雲林縣環保局辦公廳舍新建工程

第 007 次工務會議-會議記錄

附件四、鋼構主要構造檢討

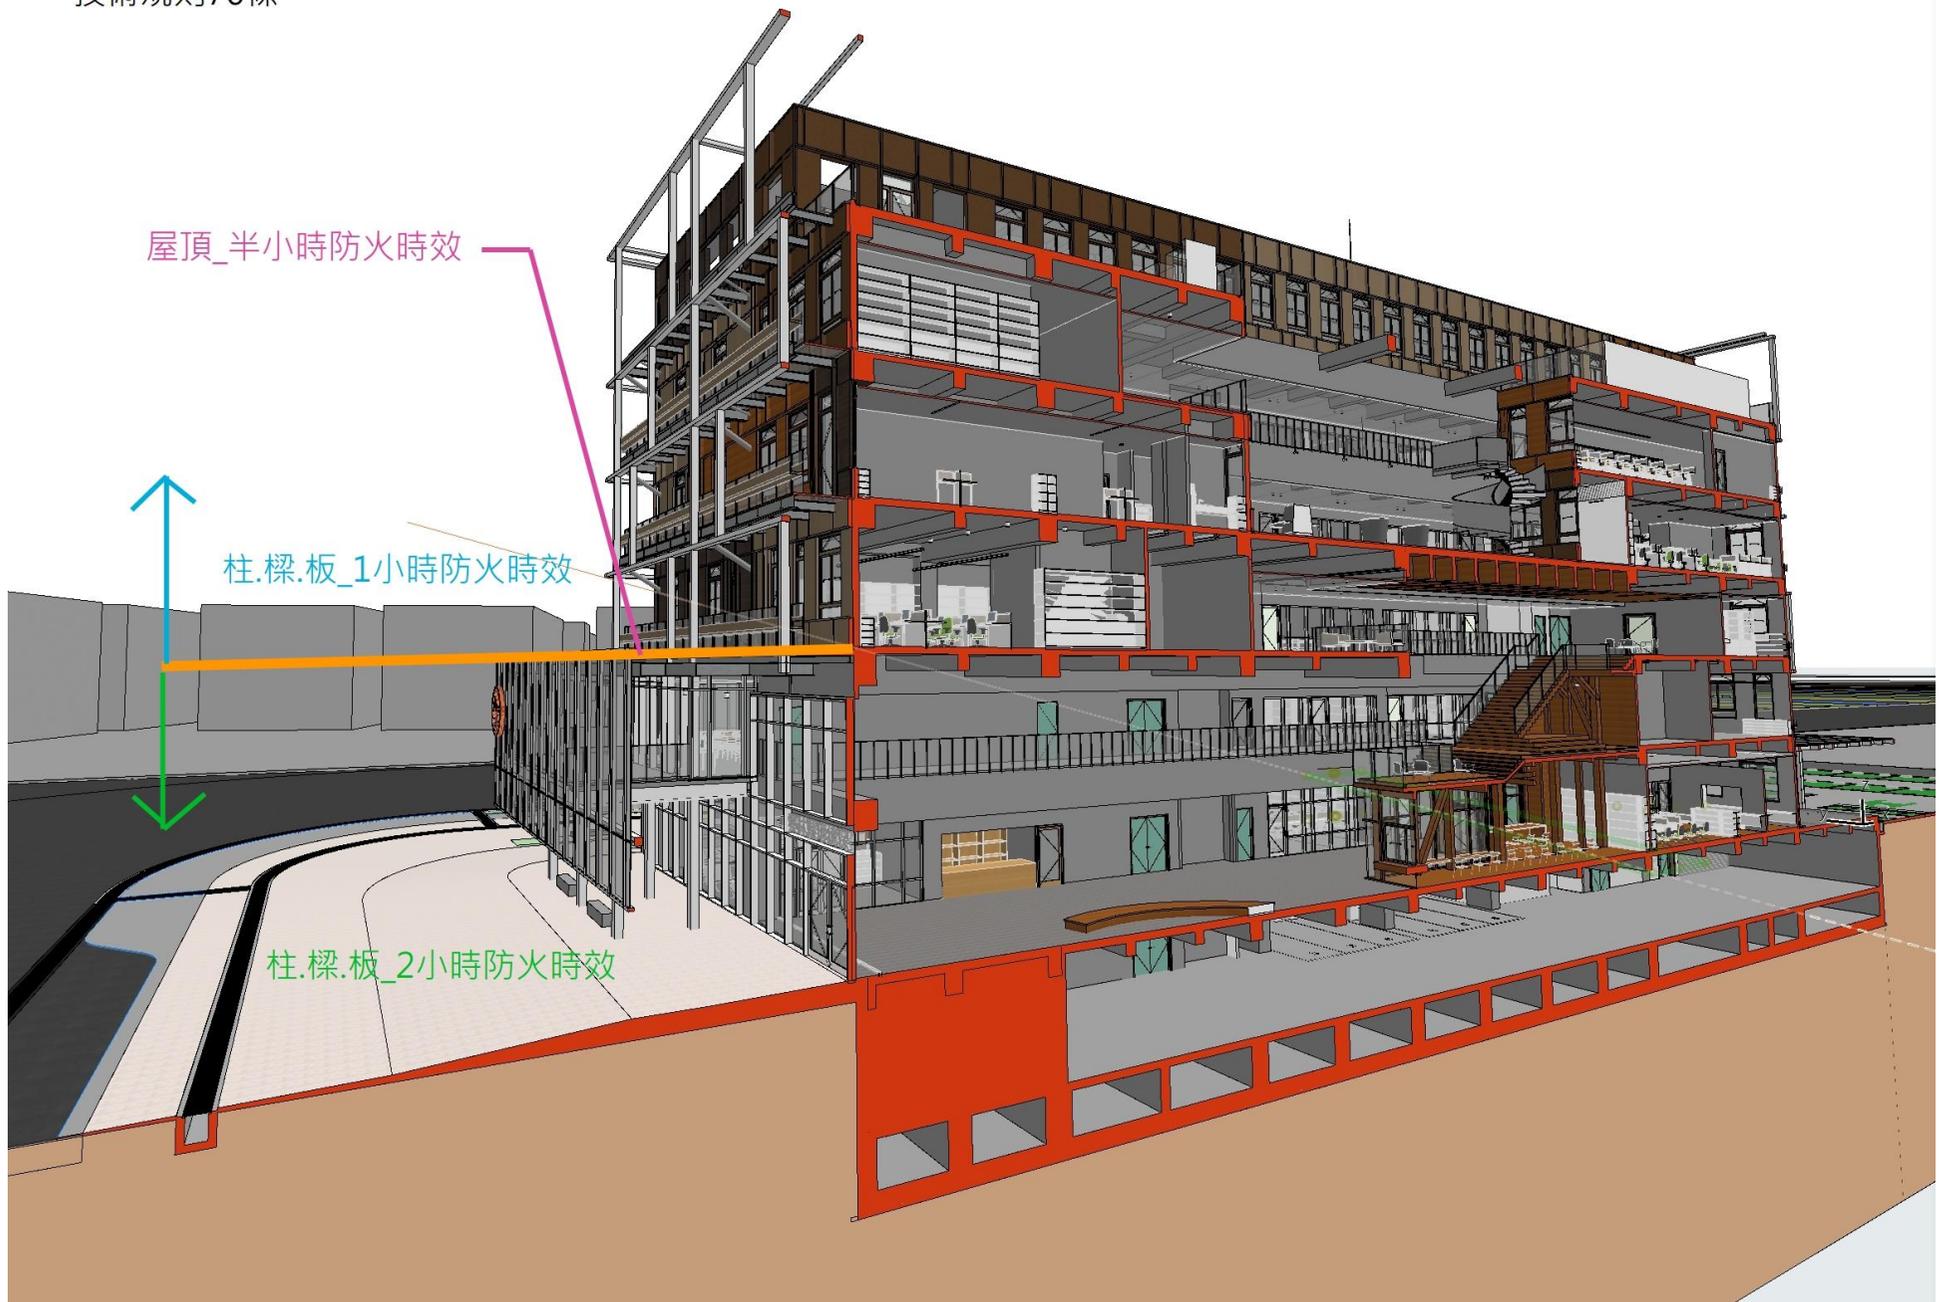
項次	內容	備註
1	機關提出事項： 1. 爾後如遇有其他政府機關(如勞動部等)至工地稽查，請於工作群組告知，以利本局隨時掌握相關狀況。	
	決議：遵照機關指示辦理。	
2	監造提出事項： 營造再清一遍待釋疑的事項，目前各自提出的釋疑有點分散，看是否統整提出。	
	決議：有關營造提出釋疑表，將統一彙整成 Excal 表填寫，由監造單位提供公板 google 表單，並請營造與監造單位每周清點釋疑內容。 雲端 google 表格連結： https://docs.google.com/spreadsheets/d/1A_ZSSju7chSyBmfeAxBPUToPGNvlcueRsv6bEWJMYJA/edit?gid=0#gid=0	
3	監造提出事項： 污水納管的高程檢討製造圖。	
	待決議：請營造提出相關圖說。	
4	監造提出事項： 工區內土地泥濘整地，請提供回填材合法來源證明。	
	決議：營造提出此骨材為合法來源購買 AC 填充材料，並請營造提出合法來源證明。	
5	監造提出事項： 護坡瀆凝土具體完成時間。護欄完成時間。	
	待決議：考量近期天候不佳，請營造廠好天氣坡漿完成後應盡早安排完成護欄，列入追蹤事項持續追蹤管制。	
6	營造提出事項： 1. 地下車道結構討論	
	待決議：調整圖說詳附件。 1_地下室梁與鐵捲門衝突待請結構技師提供圖說。 2_車道梁結構檢討，詳附件。	
7	營造提出事項： 2. 鋼構工程與金屬工程數量計算檢討	
	待決議，營造廠與監造安排時間討論。	
8	營造提出事項： 4. 鋼構造防火時效檢討	
	決議，詳附件。	
9	營造提出事項：

技術規則70條
